Bureau
de la Commission locale de l'eau
19 mars 2019

Avis sur dossier d'extension du parc de la Guerche à Saint Brévin les Pins

Figure 89 : Revalorisation de la zone humide

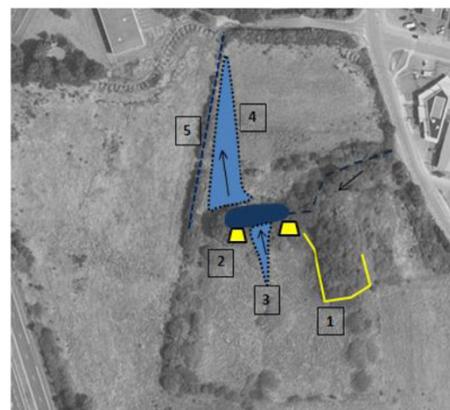
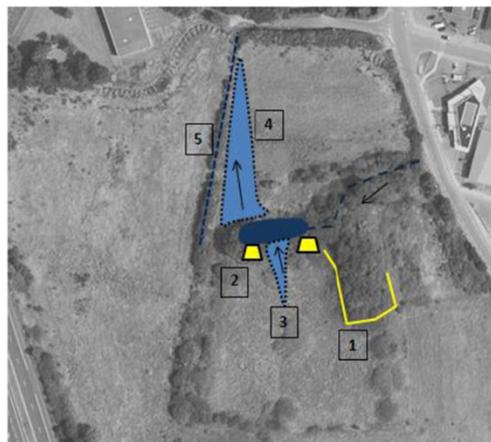
- Article 2 du règlement du SAGE :
 - Mesures compensatoires doivent correspondre au moins au double de la surface détruite
 - Restauration ou reconstruction de ZH dégradées de fonctionnalité équivalente
 - Et/ou création d'une ZH de fonctionnalité équivalente
- Les mesures compensatoires du projet
 - **Surface non communiquée et a priori inférieure aux 1600 m² attendus pour le respect du règlement**
 - Amélioration de la fonctionnalité biologique (diversification d'habitats)
 - Pour assurer la pérennité des mesures compensatoires, la mise en place de mesures de suivis pourrait être préconisée

Figure 22: Ecoulements au nord et à l'ouest

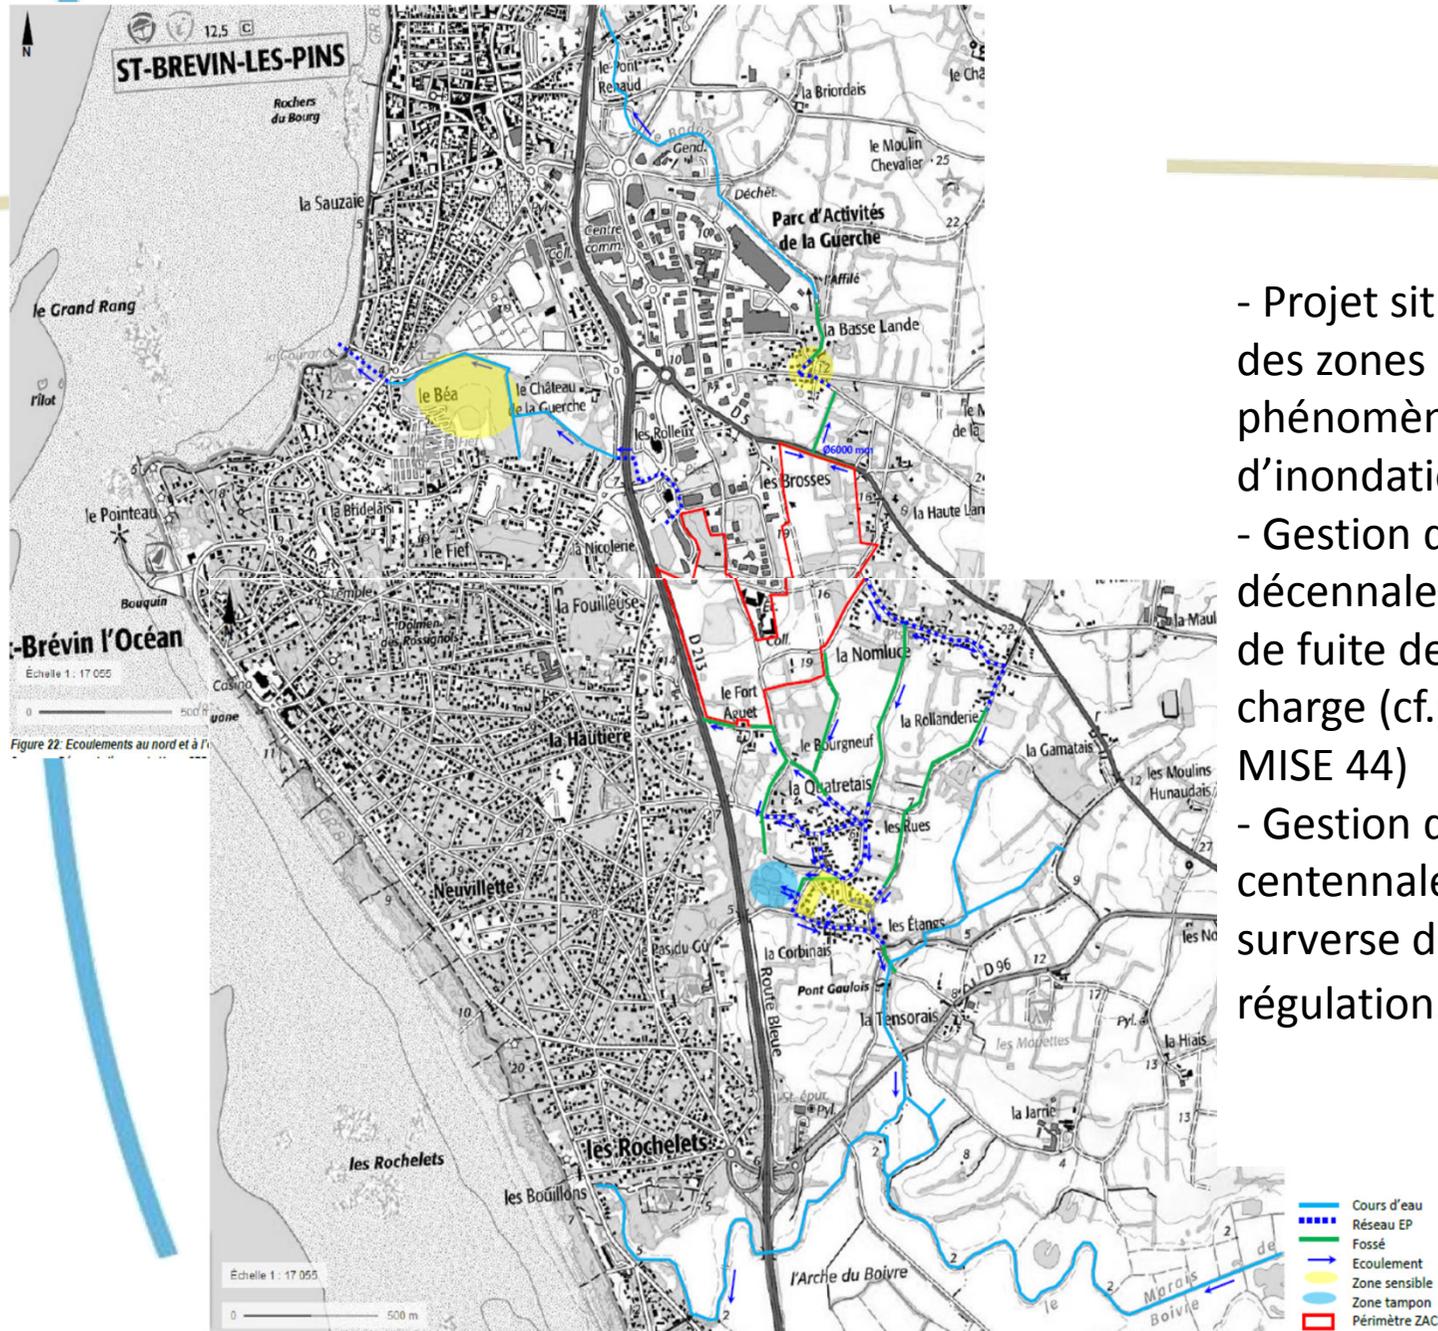
- Projet situé en dehors des zones inondables mais phénomènes localisés d'inondations connus
- Gestion des pluies décennales avec un débit de fuite de 3 L/s/ha à mi-charge (cf.prescriptions MISE 44)
- Gestion des pluies centennales via la surverse des ouvrages de régulation.
